Saatja: Laur Kõiv
Saatmisaeg: neljapäev, 21. märts 2024 13:27
Adressaat: 'Rait Valgma'
Teema: RE: Harjumaa Topi-Pääsküla 20kv ühendus, IP3628 elektriprojekti kooskõlastuse uuendus
Manused: P1903_EK-06-01_Muratokkeseina_nr1_laotis.pdf; P1903_EK-06-04_Muratokkeseina_karkassi_vundamendid.pdf; P1903_Veskitammi_AP-1.pdf; P1903_Veskitammi_lõiked-TR-1.pdf; P1903_Veskitammi_PP-1_500.pdf

Meie 21.03.2024 nr 7.1-2/23/10700-11

28.02.2024 esitasite kooskõlastamiseks OÜ Keskkonnaprojekt töö nr 1980, IP 3628 „*Topi-Pääsküla 20kV ühendus. Jälgimäe küla Saku vald Laagri alevik Saue vald*“, projekti täiendaja: Rait Valgma, Stromtec OÜ projekti materjalid.

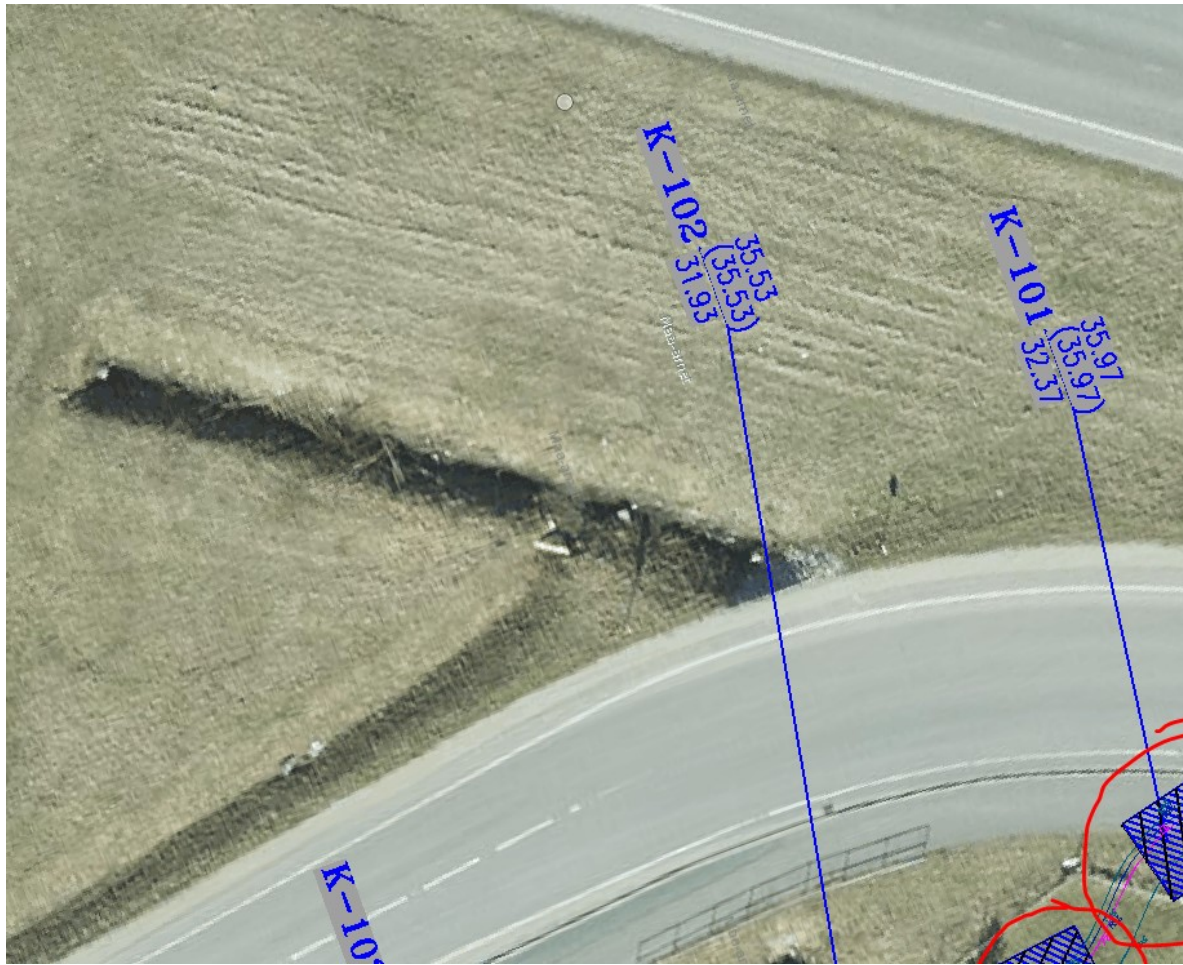
- Palume võimalusel antud kaevikute paiknemine ühtlustada. Kas antud asukohta on võimalik projekteerida üks kaevik? Antud kaevikute vahekaugus on hetkel 5m ning selline lahendus ei tundu teostatav.

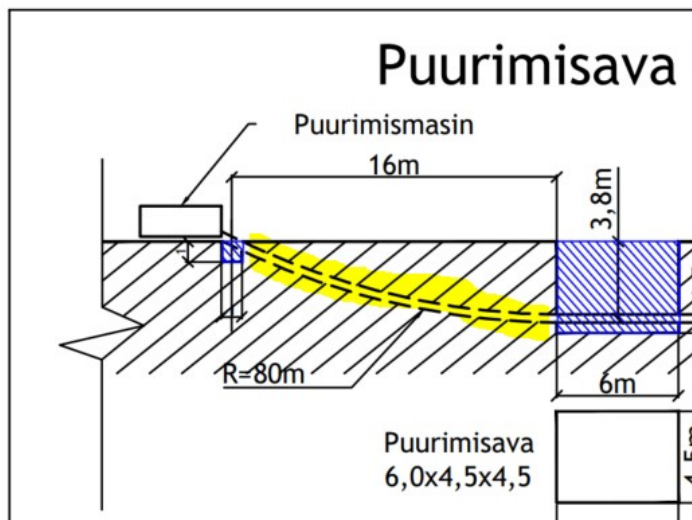
- Palume seletuskirjas ja joonisel kajastada, kuidas toimub antud lõigus (kollasega) puurimistorude likvideerimine. Kas puurimistorud jäävad sisse või eemaldatakse peale tööde teostamist või kuidas toimub täitmine?

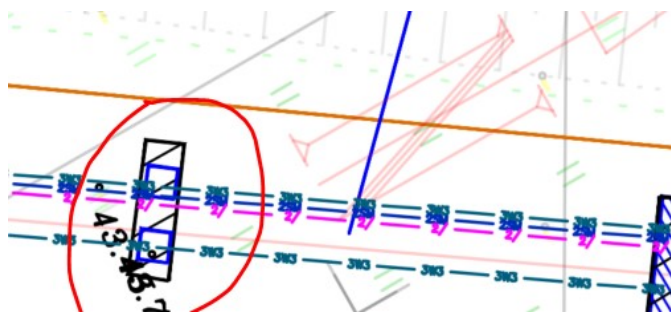
- Palume selgitada, kas Tallinna lõigus toimub maakaabelliinide rajamine sama meetodikaga nagu seda on projekteeritud Saue valla lõigus, kuna Tallinna lõigu asendiplaanil pole kajastatud väiksemaid kaevikuid puurmasina juures. Palume vastavat selgitust või täiendust asendiplaanil.

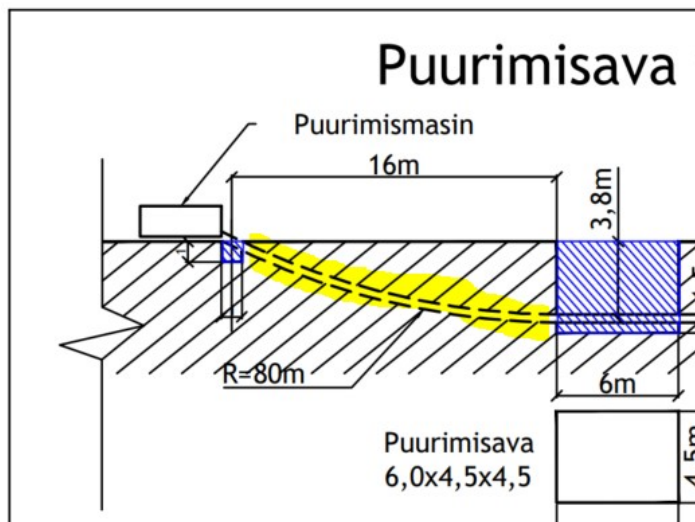
- Juhul kui meetodiliselt toimub maakaabelliinide rajamine sarnaselt Saue valla lõiguga, siis palume seletuskirjas ja joonistel kajastada, kuidas toimub puurimistorude likvideerimine. Kas puurimistorud jäävad sisse või eemaldatakse peale tööde teostamist või kuidas toimub täitmine?

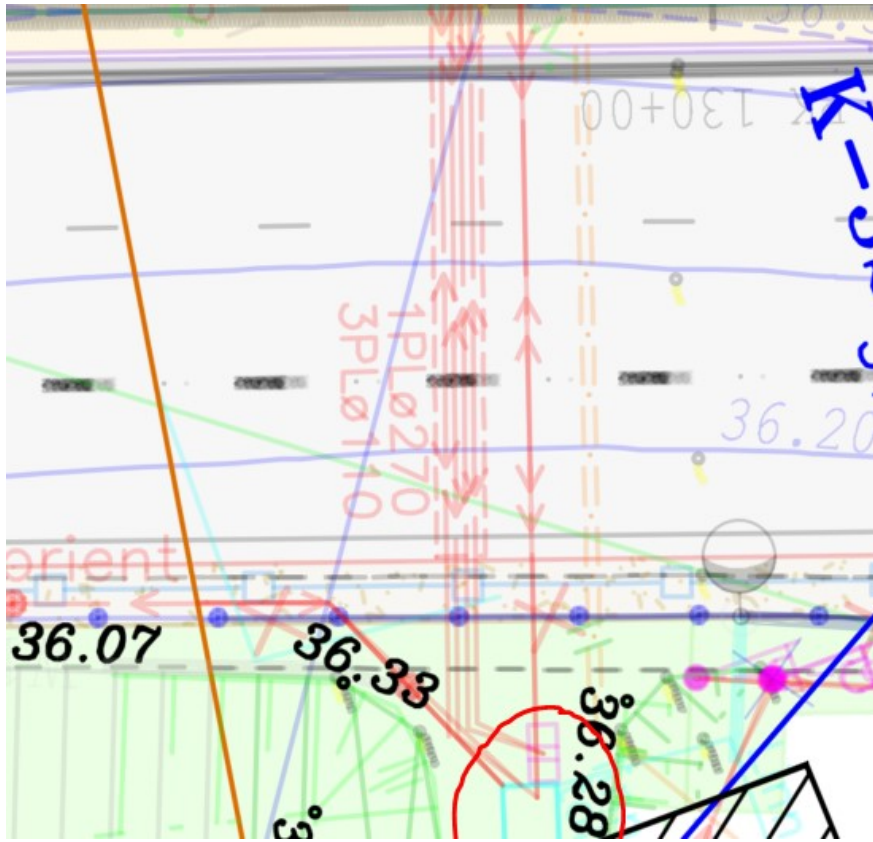
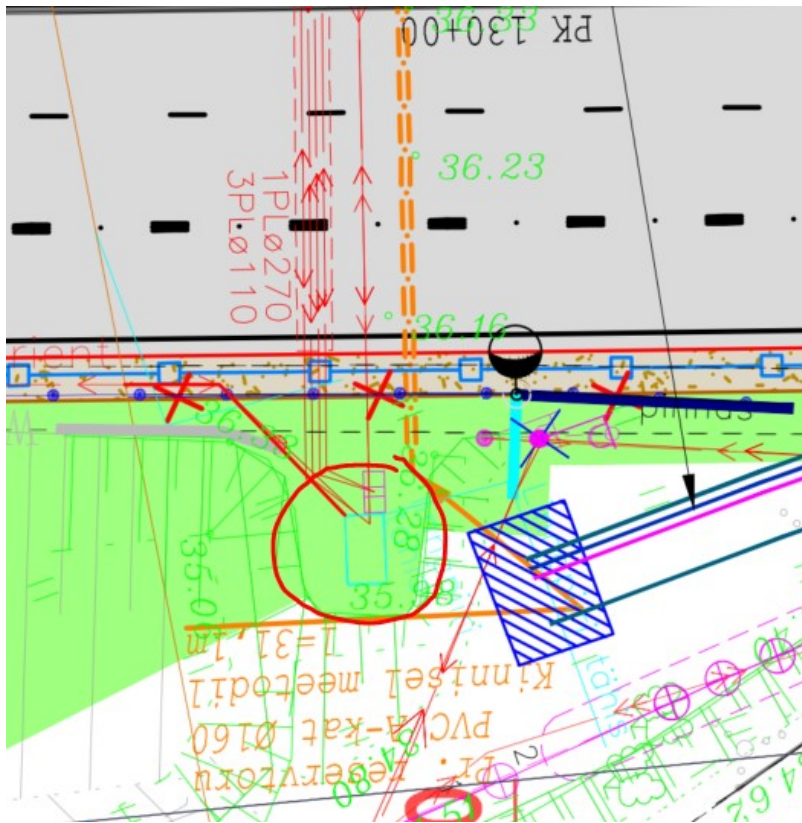
- Projekti materjalidest puudub katete taastamise joonis, katete taastamise läbilõiked, seletuskiri.
- Lisaks juhime tähelepanu, et Saue osa asendiplaanil kattub K-32 paiknemine Tallinna linna info viidaga, kuid Tallinna linna osa asendiplaanil kattuvus puudub. Palume korrigeerida.
